# **Antwortenkatalog**

Vergabestelle: Staatliche Hochbau- und Liegenschaftsverwaltung Mecklenburg-Vorpommern  
Maßnahme: Utzedel Kaserne Demminer Land Utzedel (BstfDp)  
Vergabe: Einbau Hubtisch inkl. Betonwanne  
Vergabe-Nr: 24A0114N

<b>Staatliches Bau- und Liegenschaftsamt Neubrandenburg</b> Neustrelitzer Strasse 121 17033 Neubrandenburg	PLANSTADT/ LIEGUNGSPHASE Grube Rampe
PLANSTADT Bewehrungsplan	
MASSE 1 : 20	PLAN-NR. 1

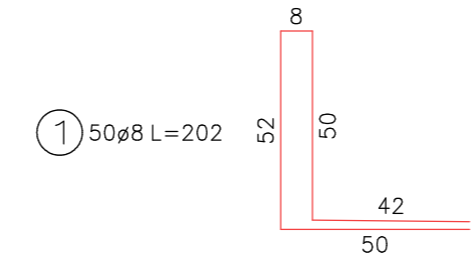
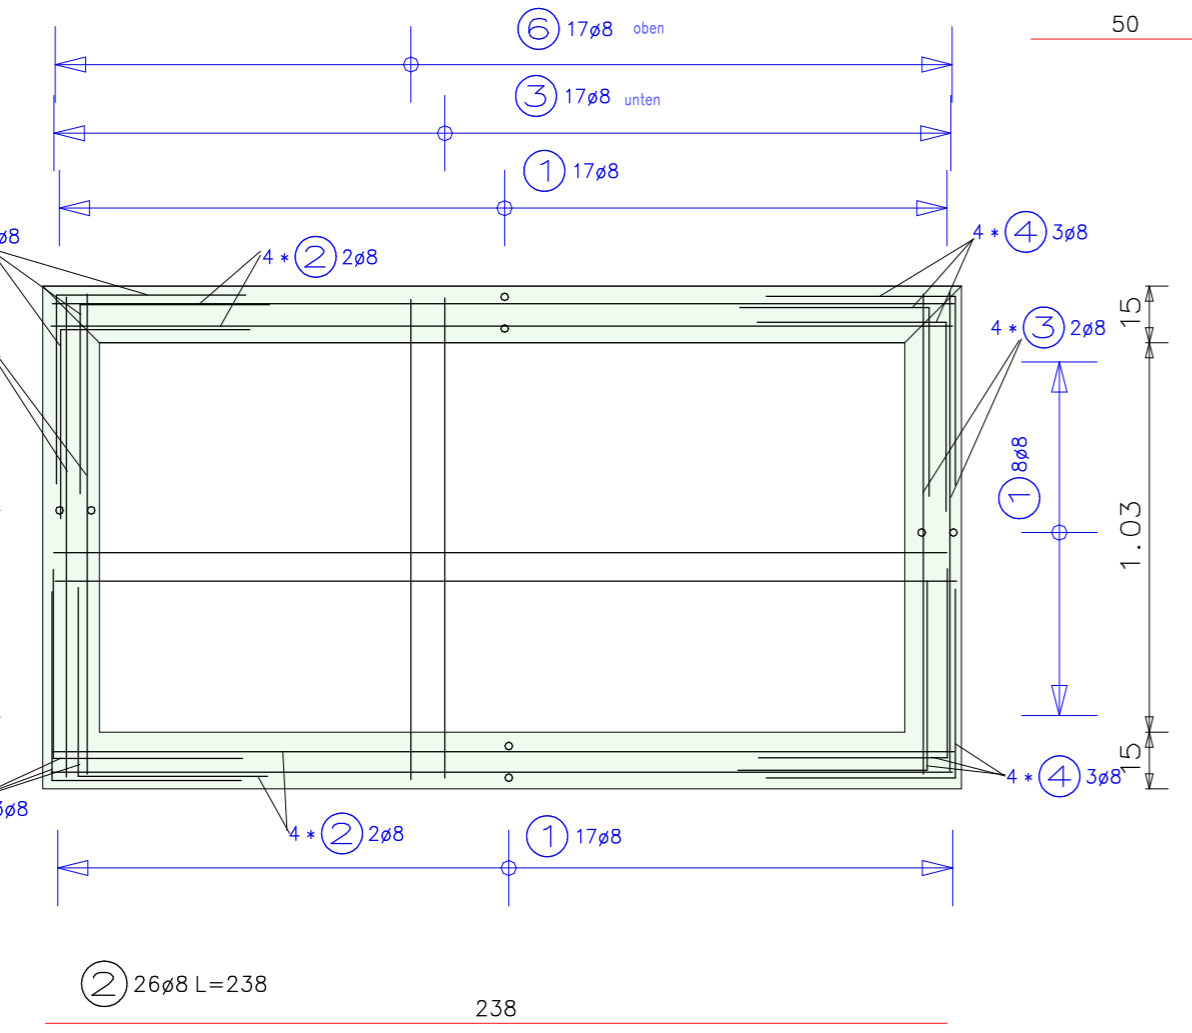
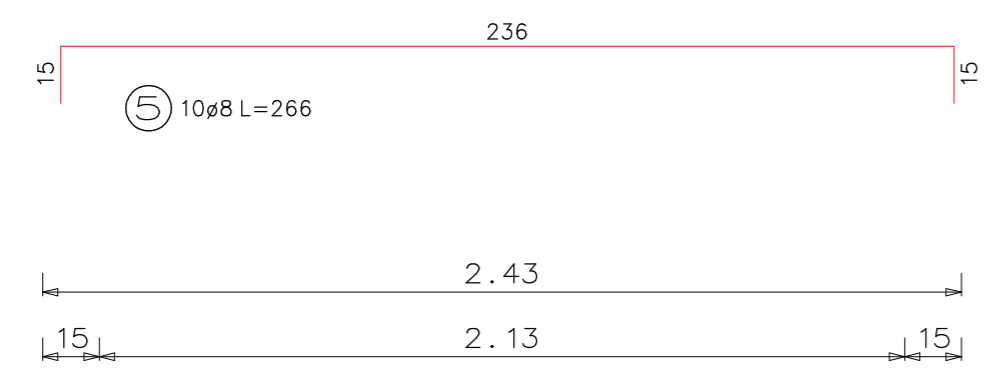
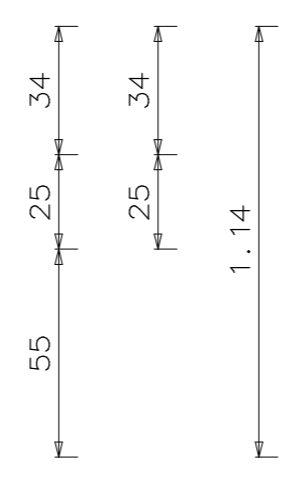
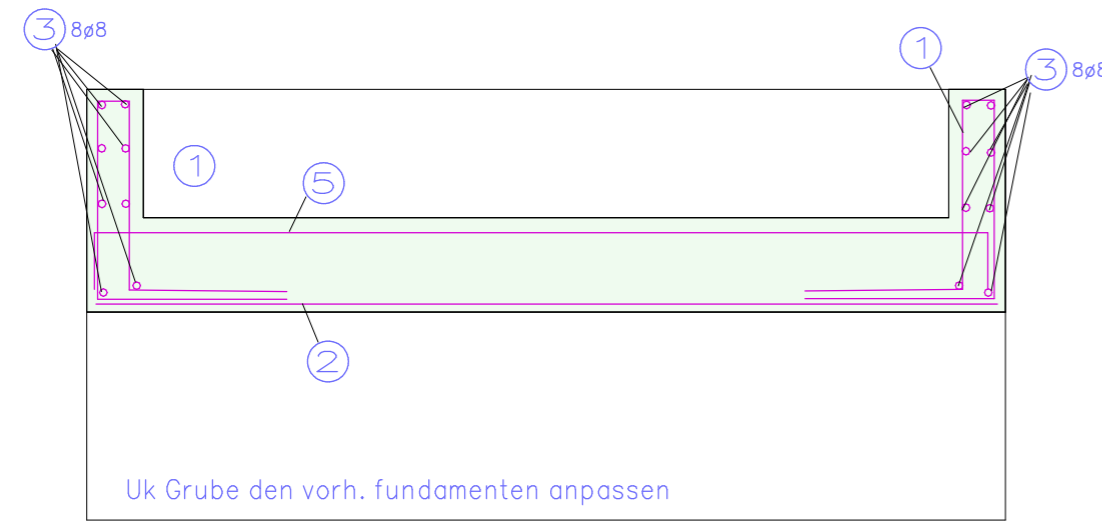
Frage: *Betreff:* »[ID: 83292] Statikplan«  
*Inhalt:* »Bitte den Statikplan zur Verfügung stellen.«

Frage: *Betreff:* »[ID: 83267] Zeichnung Nr. 5«  
*Inhalt:* »Bitte Zeichnung Nr. 5 für Betonwanne (LV-Pos. 1.2.20) nachreichen.«

[Siehe Datei Änderungspaket\\_1 Hubtisch-Wanne-Zeichnung\\_5.pdf](#)

Anbei die beiden angehängten Zeichnungen

PLANINHALT  
**Grundriss, Schnitte Hubtisch**

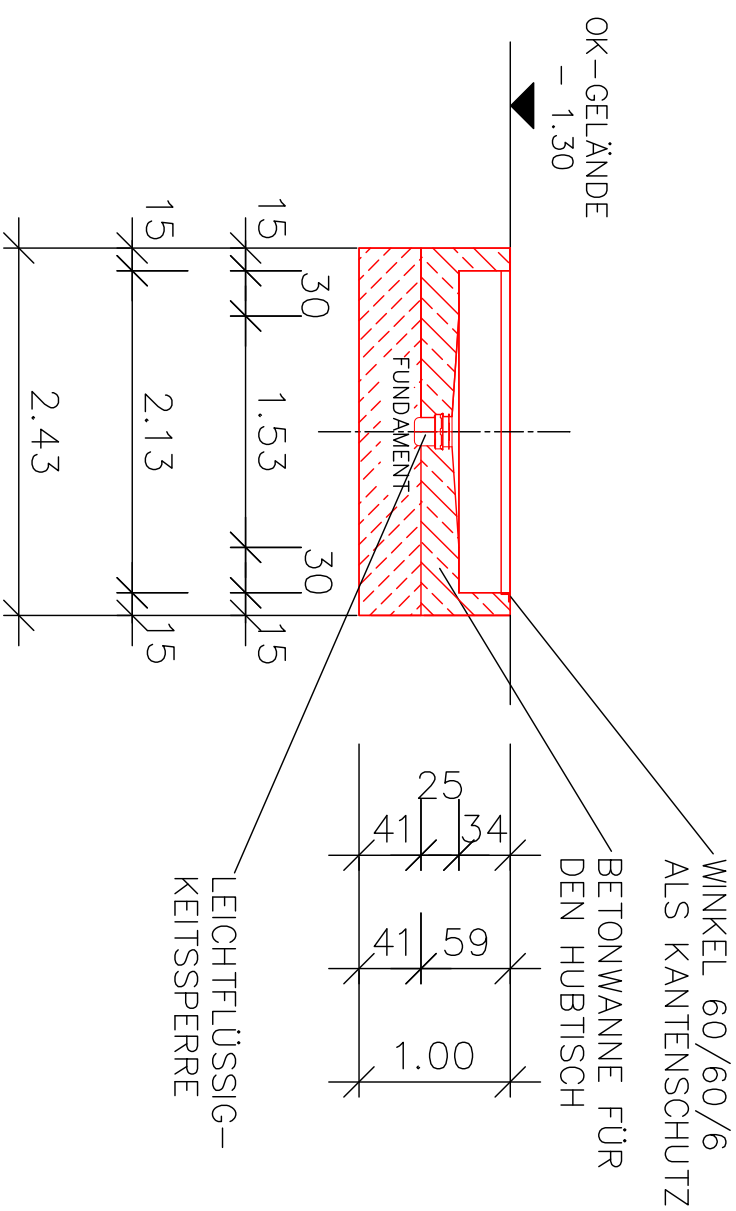
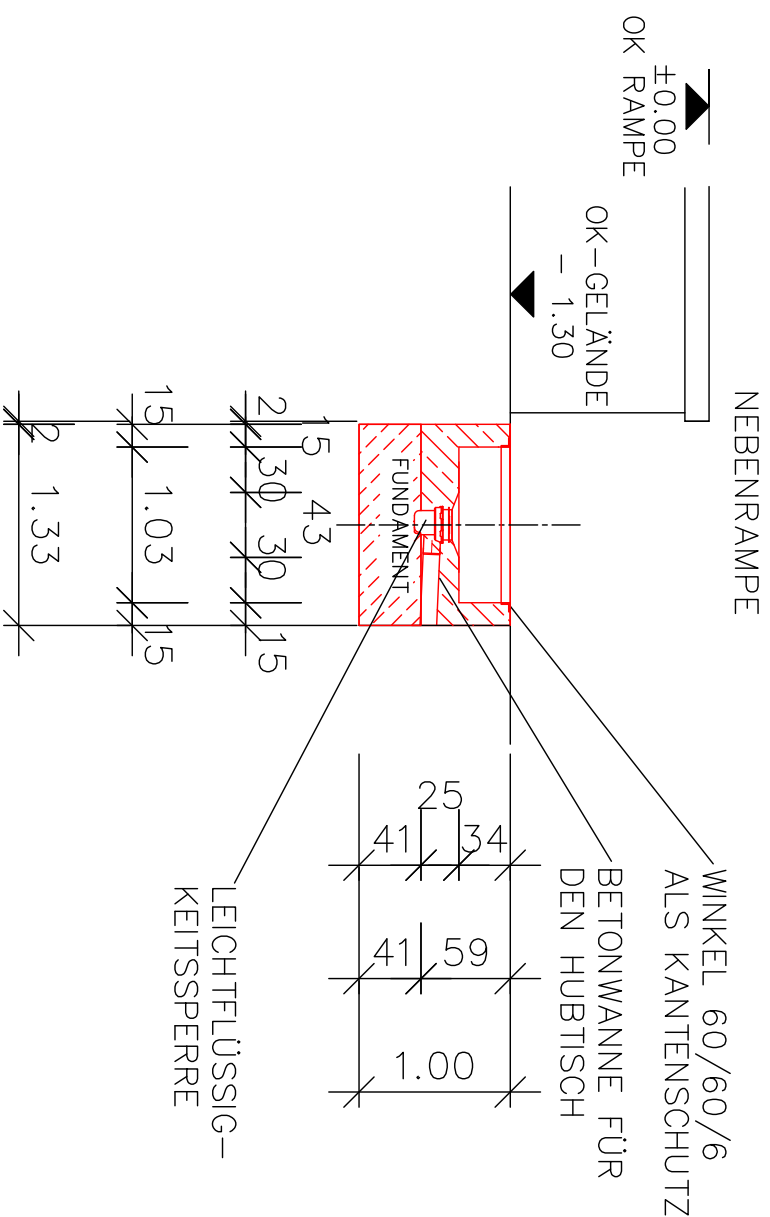
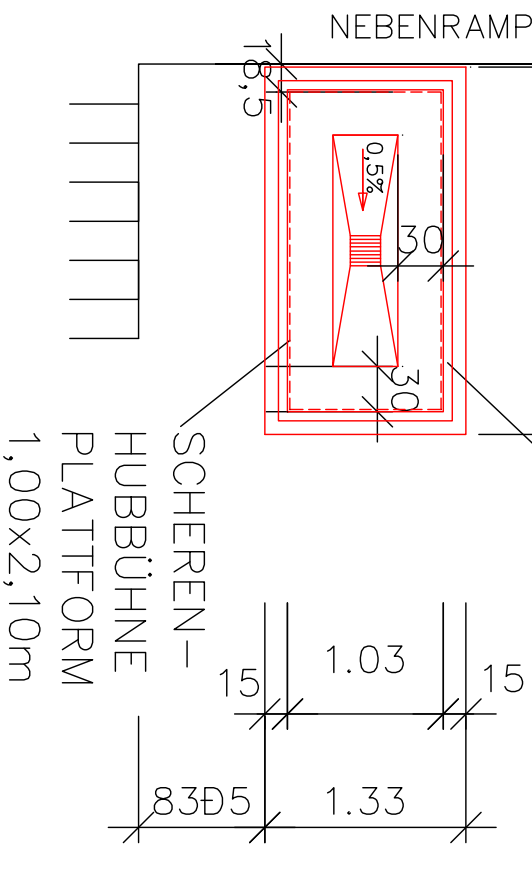
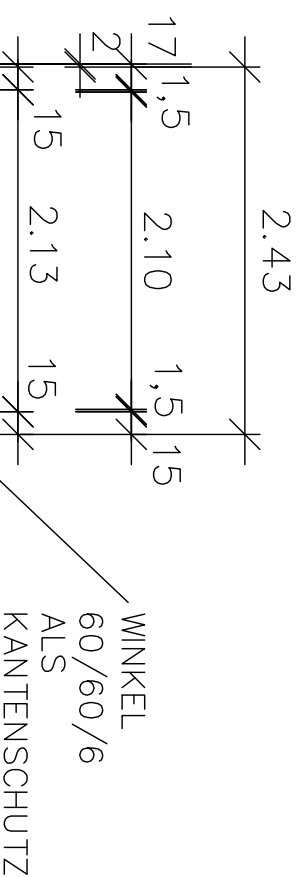
- Stärke der rückzubauenden Asphaltsschicht  
- Hergabe der erwähnten Zeichnung Nr. 5  
- Anforderungen und Größe des Leichtflüssigkeitsabscheiders«

Zur Zeit keine genaue Angabe möglich. Die Fläche geht aus dem LV hervor und die Tiefe der Betonwanne aus der Zeichnung Hubtisch-Wanne-Zeichnung\_5.pdf (siehe Änderungspaket\_1)

Siehe Änderungspaket\_1 Hubtisch-Wanne-Zeichnung\_5
